EKSPERTYZA TECHNICZNA

W ZAKRESIE OCENY IZOLACJI PRZECIWWILGOCIOWEJ W PIWNICACH ŚRODOWISKOWEGO DOMU SAMOPOMOCY W SOSNOWICY PRZY ULICY PARCZEWSKIEJ 4

Zamawiający: Gmina Sosnowica
ul. Spokojna 10, 21-230 Sosnowica

Warszawa, wrzesień 2023

Szkic 3. Szczegół wykonania izolacji ścian piwnic i drenażu [4.1]

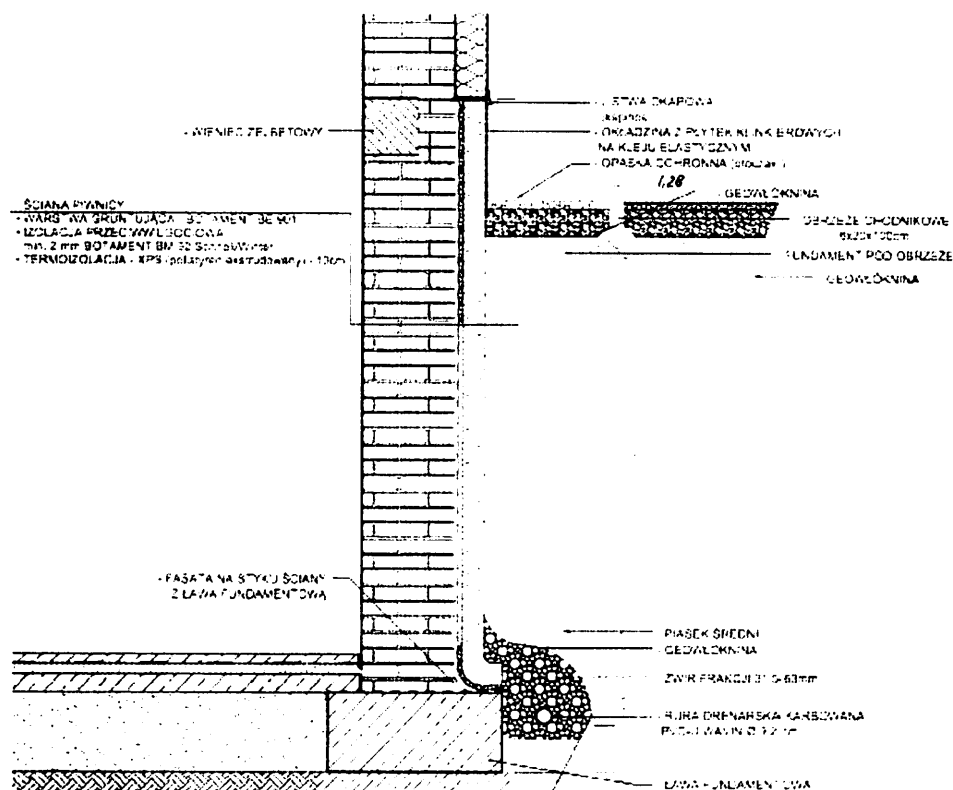
W opisie projektu wskazano, że istniejące ściany fundamentowe z cegły w razie konieczności należy osuszyć oraz zagruntować i wykonać izolację pionową. W opisie nie wskazano jakiego rodzaju izolację i pod jakie obciążenie wodą należy wykonać (szkic 4).

Szkic 9. Plan zagospodarowania terenu oznaczone studnie i drenaż. Dokumentacja powykonawcza.

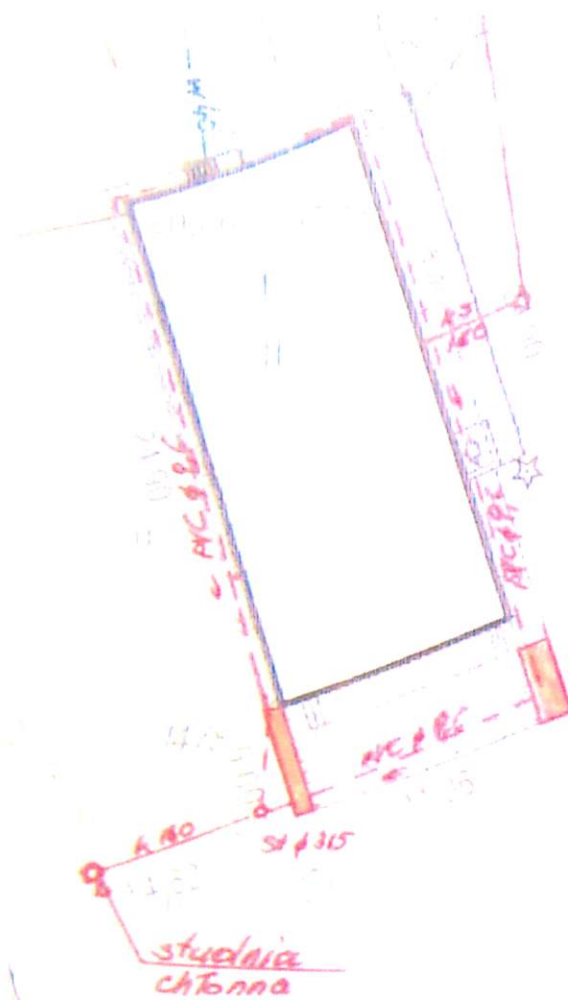
W opisie części architektoniczno-budowlanej projektu brak jest jakichkolwiek wzmianek o konieczności wykonania drenażu. W części sanitarnej projektu również brak jest opisu w zakresie wykonania drenażu. Jedynie na mapie wskazana jest lokalizacja lokalizacji drenażu i studni do systemu drenarskiego oraz kanalizacji (szkic 8). Na rysunku opisanym „Drenaż opaskowy” lokalizacja studni drenarskich oraz ich przebieg jest obrócony względem budynku o 180 stopni w stosunku do rysunków PZT (szkic 10). W żadnej części opisu nie odnaleziono zapisu na temat konieczności wykonania studni do systemu drenarskiego i w jaki sposób ma być ona wykonana. W dokumentach powykonawczych budynku jest rysunek wskazujący zmiany w przebiegu instalacji drenażowej. Na rysunku tym nie podano rzędnych studni a jedynie średnicę (szkic 9).
